Oggetto: [ID: 8455] Procedura di Valutazione di Impatto Ambientale (V.I.A.), ai sensi dell'art.23 del D.Lgs. 152/2006, e s.m.i., relativa al Progetto per la costruzione e l'esercizio di una Centrale Fotovoltaica a terra in zona agricola del Comune di Putifigari (SS) ed delle relative opere di connessione alla R.T.N. con impianto di captazione solare ripartito su due aree distinte in regione Monte Siseri (area nord) e in regione Seddonai (area sud), presso SP12. Potenza complessiva del campo fotovoltaico pari a 72,64 MWp, insediata su complessivi circa 86 ha e capacità di generazione pari a 64,51 MW. Sistema Agro-voltaico con mantenimento e miglioramento delle attività agro-zootecniche esistenti". Proponente: Ine Seddonai S.r.l.- Autorità Competente: Ministero della Transizione Ecologica (Mi.T.E.). Contributi istruttori documentazione integrativa.

Oggetto: [ID: 8455] Procedura di Valutazione di Impatto Ambientale ai sensi dell'art. 23 del D. Lgs 152/2006 relativa al Progetto per la costruzione e l'esercizio di una Centrale Fotovoltaica a terra in zona agricola del Comune di Putifigari (SS) e delle relative opere di connessione alla RTN con impianto di captazione solare ripartito su

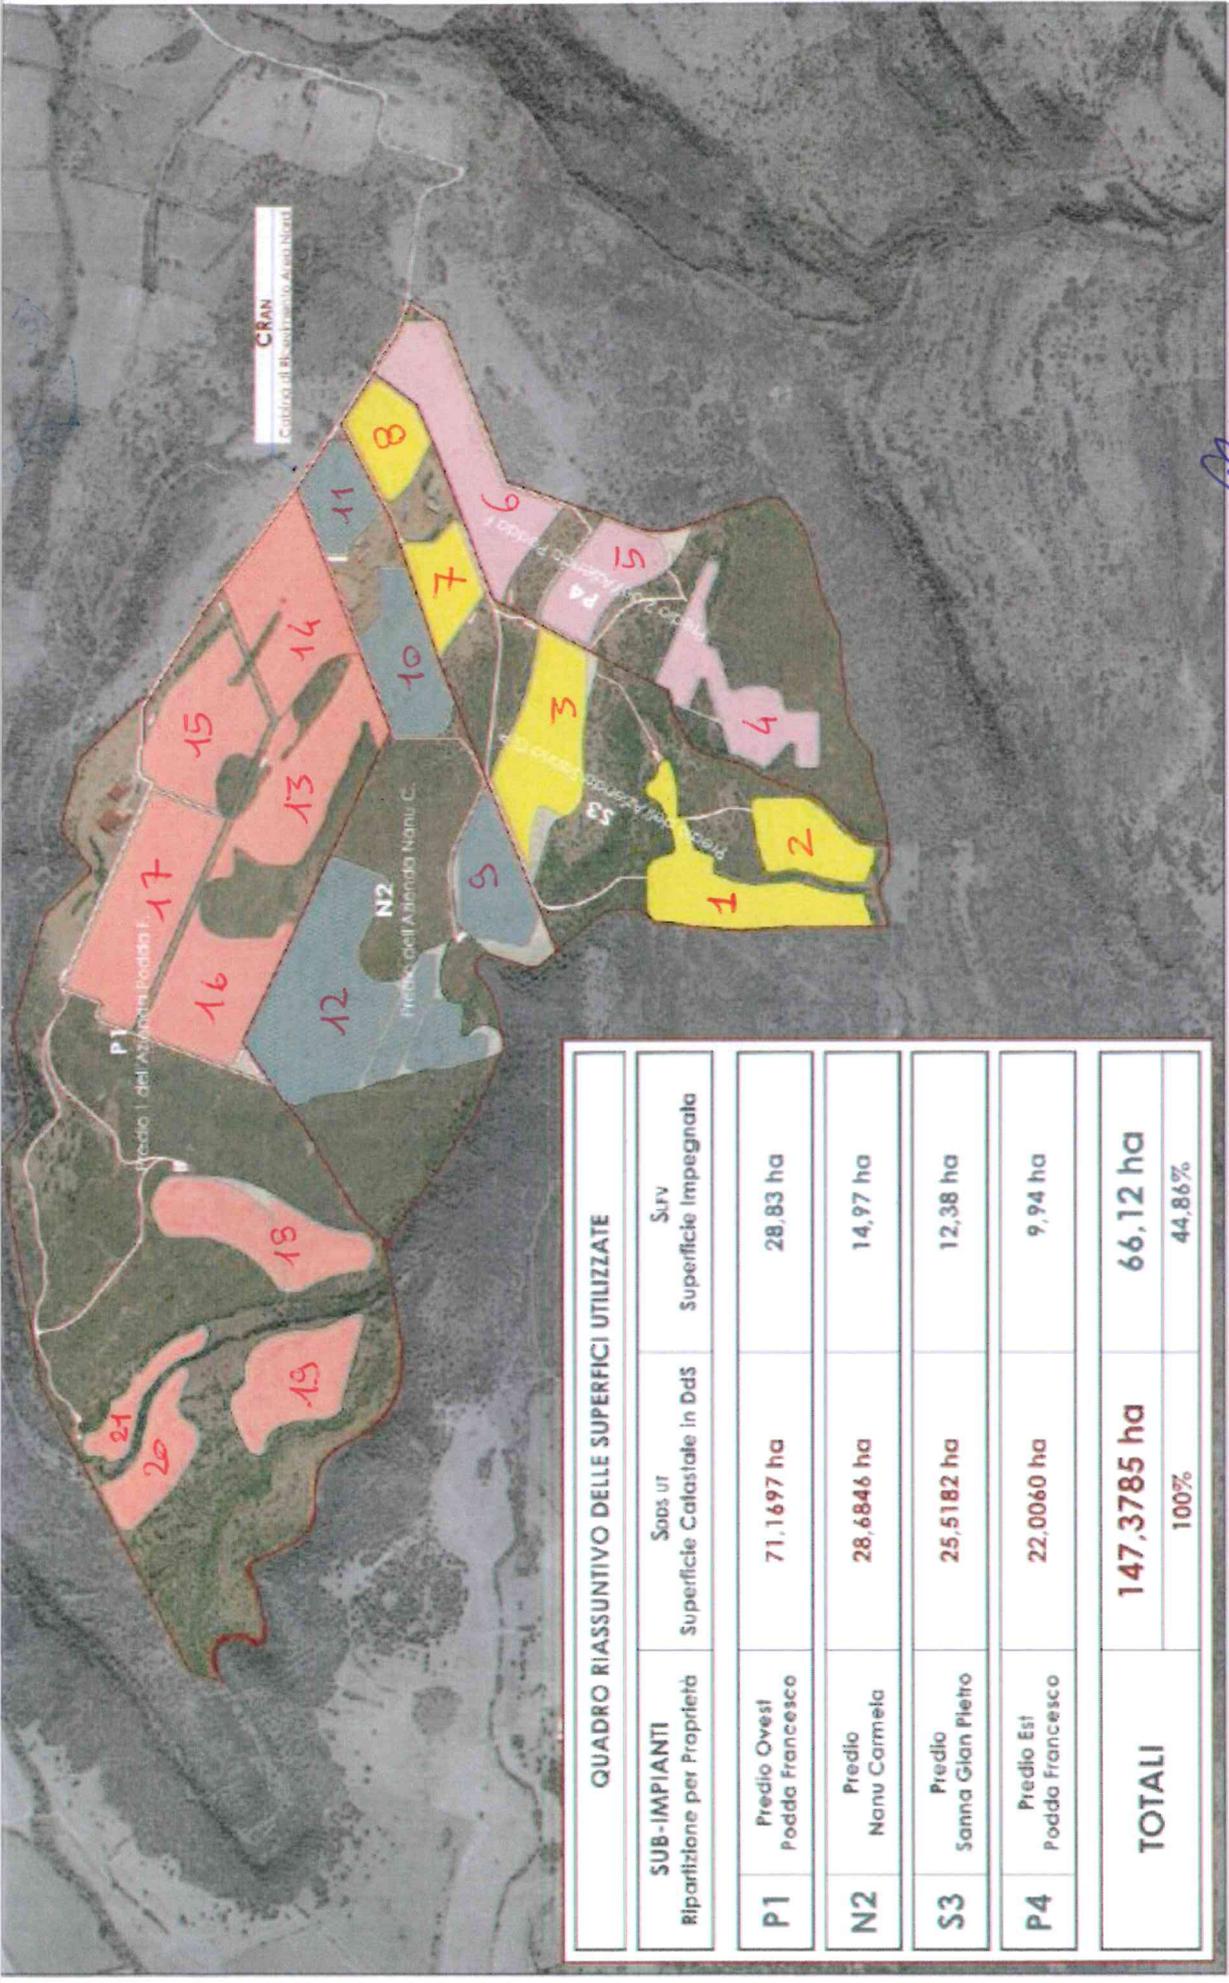
Con riferimento alla richiesta in oggetto pervenuta dalla Direzione Generale dell'Ambiente acquisita da questo ufficio con prot. n. 74602 del 01/12/2022, viste le risultanze istruttorie dalla quale risulta che parte dell'area nord (Monte Siseri) è vincolata idrogeologicamente ai sensi del R.D.L. 3267/23, mentre la porzione sud (Cuile Fenu) non è vincolata idrogeologicamente, relativamente alla porzione in località Monte Siseri, per ciascuno dei lotti individuati nella relazione agronomica e numerati secondo l'allegata planimetria elaborata ai fini istruttori, si esprime il parere riportato nella sottostante tabella.

Lotto	Parere	Motivazione
1	Negativo	Geomorfologia irregolare con pendenze che richiedono movimenti di terra non descritti nel progetto con verosimile incidenza sul regime erosivo

2	Negativo	Geomorfologia irregolare con pendenze che richiedono movimenti di terra non descritti nel progetto con verosimile incidenza sul regime erosivo
3	Favorevole	
4	Negativo	Geomorfologia irregolare con pendenze che richiedono movimenti di terra non descritti nel progetto con verosimile incidenza sul regime erosivo
5	Negativo	Geomorfologia irregolare con pendenze che richiedono movimenti di terra non descritti nel progetto con verosimile incidenza sul regime erosivo
6	Favorevole	
7	Favorevole	
8	Favorevole	
9	Negativo	Geomorfologia irregolare con pendenze che richiedono movimenti di terra non descritti nel progetto con verosimile incidenza sul regime erosivo
10	Favorevole	
11	Favorevole	
12	Favorevole	
13	Favorevole	
14	Favorevole	
15	Favorevole	
16	Favorevole	
17	Favorevole

18	Negativo	Area boscata -Geomorfologia irregolare con pendenze che richiedono movimenti di terra non descritti nel progetto con verosimile incidenza sul regime erosivo
19	Negativo	Geomorfologia irregolare con pendenze che richiedono movimenti di terra non descritti nel progetto con verosimile incidenza sul regime erosivo
20	Negativo	Geomorfologia irregolare con pendenze che richiedono movimenti di terra non descritti nel progetto con verosimile incidenza sul regime erosivo
21	Negativo	Geomorfologia irregolare con pendenze che richiedono movimenti di terra non descritti nel progetto con verosimile incidenza sul regime erosivo

All'Ufficio Tutela del Paesaggio che legge per conoscenza si comunica che fatta eccezione per il lotto 18 e parte del 19 non vi sono aree boscate. Queste tuttavia lambiscono marginalmente tutti i lotti.

Per i lotti per i quali il parere è favorevole gli interventi sono condizionati alle seguenti prescrizioni:

- per la coltivazione dei pascoli interfilare non è ammissibile la rippatura perchè così come descritto nella relazione agronomica i terreni sono superficiali e tale lavorazione porterebbe in superficie rocciosità con possibile deterioramento del sottile strato di suolo organico;

- per il collocamento in opera dei pannelli è tassativamente non ammesso l'uso di malte cementizie o altri aggreganti;
- al fine di proteggere l'impianto da incendi di vegetazione e al fine di prevenire pericoli di incendio boschivo provocabili dallo stesso campo agro-fotovoltaico, ogni singolo lotto dovrà essere protetto da una fascia parafuoco di larghezza pari a 10 m lungo il perimetro dello stesso lotto, senza che questa comporti la sottrazione di vegetazione boschiva, in analogia a quanto previsto dalle Prescrizioni regionali AIB per fabbricati rurali e depositi di materiale infiammabile,
